Title - Sujet Garage Rovers St-Hubert	
Solicitation No. - N° de l'invitation 9F030-120275/A	Amendment No. - N° modif. 002
Client Reference No. - N° de référence du client 9F030-12-0275	Date 2012-09-05
GETS Reference No. - N° de référence de SEAG PW-\$MTC-775-12133	
File No. - N° de dossier MTC-2-35142 (775)	CCC No./N° CCC - FMS No./N° VME
Solicitation Closes - L'invitation prend fin at - à 02:00 PM on - le 2012-09-11	Time Zone Fuseau horaire Heure Avancée de l'Est HAE
F.O.B. - F.A.B. Plant-Usine: <input type="checkbox"/> Destination: <input type="checkbox"/> Other-Autre: <input type="checkbox"/>	
Address Enquiries to: - Adresser toutes questions à: Aguilera, Maria Pia	Buyer Id - Id de l'acheteur mtc775
Telephone No. - N° de téléphone (514) 496-3573 ()	FAX No. - N° de FAX (514) 496-3822
Destination - of Goods, Services, and Construction: Destination - des biens, services et construction:

- Addendum A-M-01 Mechanical

Date : Le 5 septembre 2012 Septembre 5 th , 2012	Addenda / Addendum : A-M-01
À : Agence spatiale canadienne Canadian Space Agency 6767, route de l'Aéroport St-Hubert (Québec) J3Y 8Y9	Projet : Construction d'un centre d'entreposage pour exploration Project: Exploration

Dessin no./
Drawing nb.: AM1-1

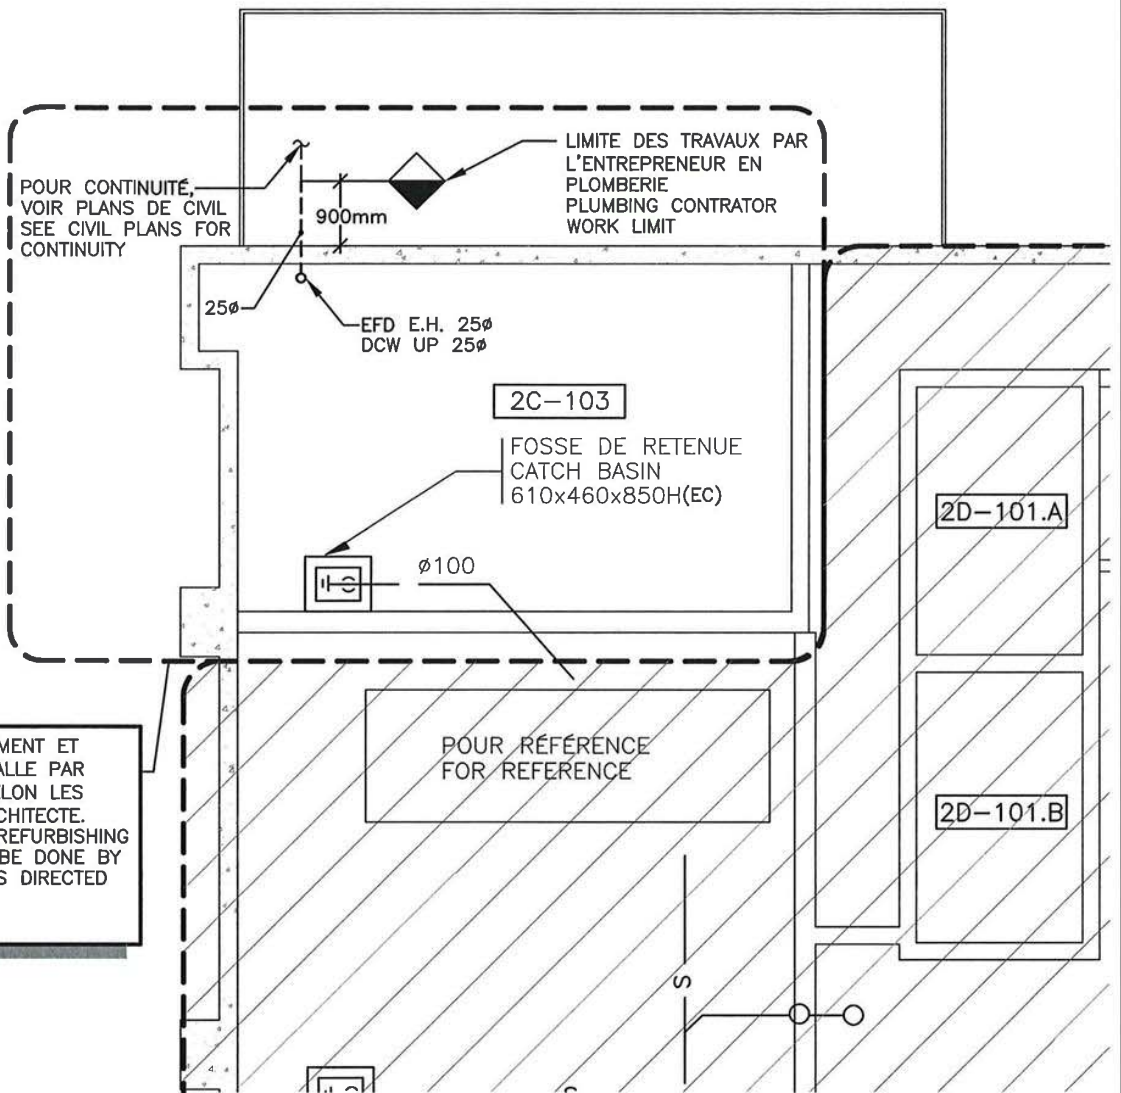
1.1. Addition of two shut-off valves on the domestic cold water piping (see drawings AM1-1 and AM1-3 annexed).

Dessin no./
 Drawing nb.: AM1-2

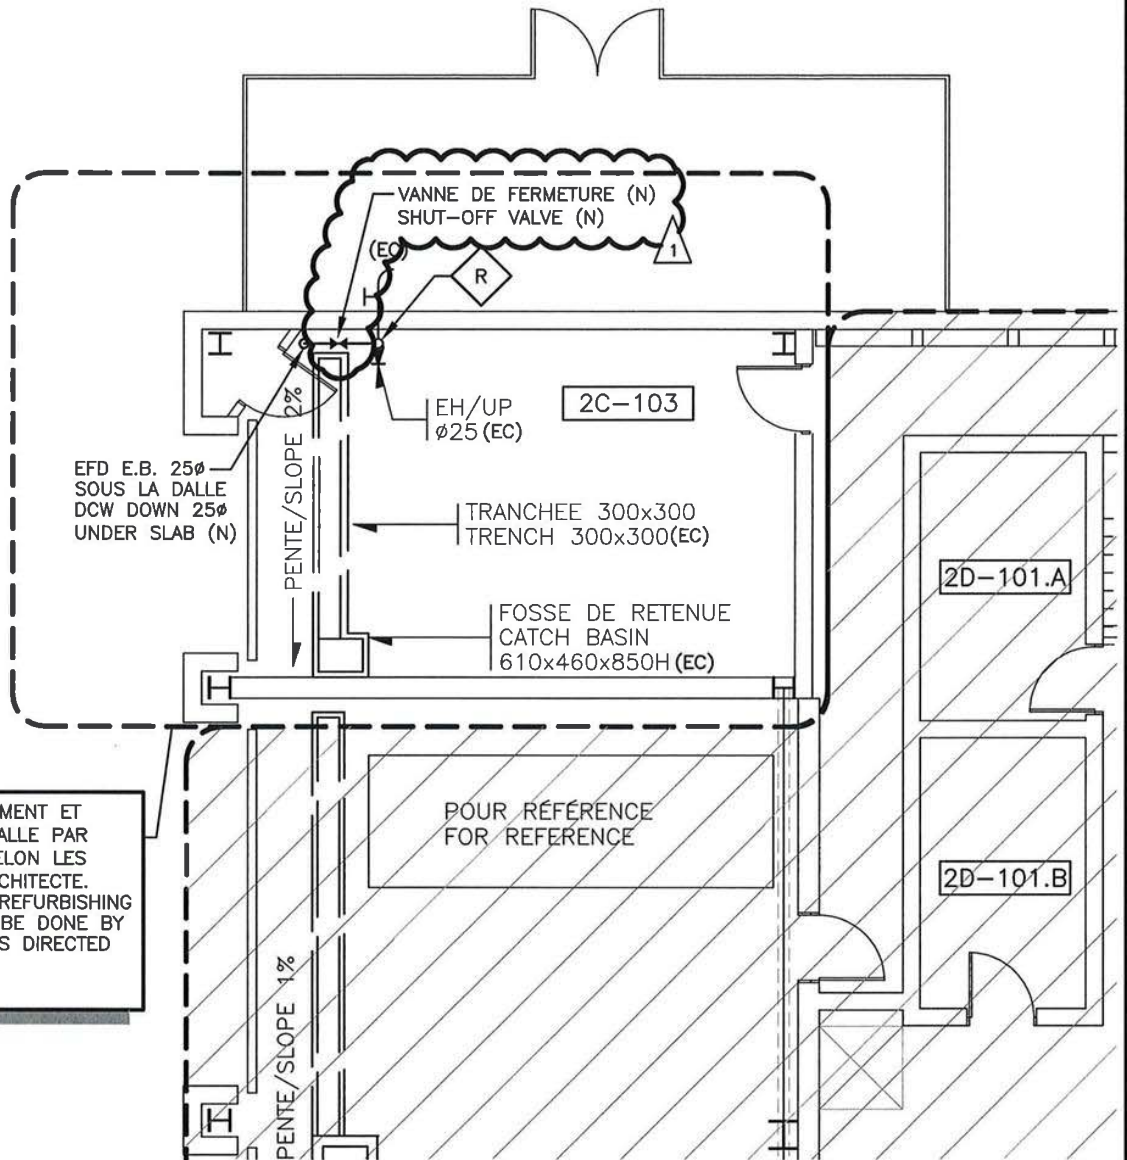
1.2. Clarification on the scope of work in the existing building, sector 2C-103 of the Canadian Space Agency (see drawings AM1-2, AM1-3 and AM1-4 annexed).
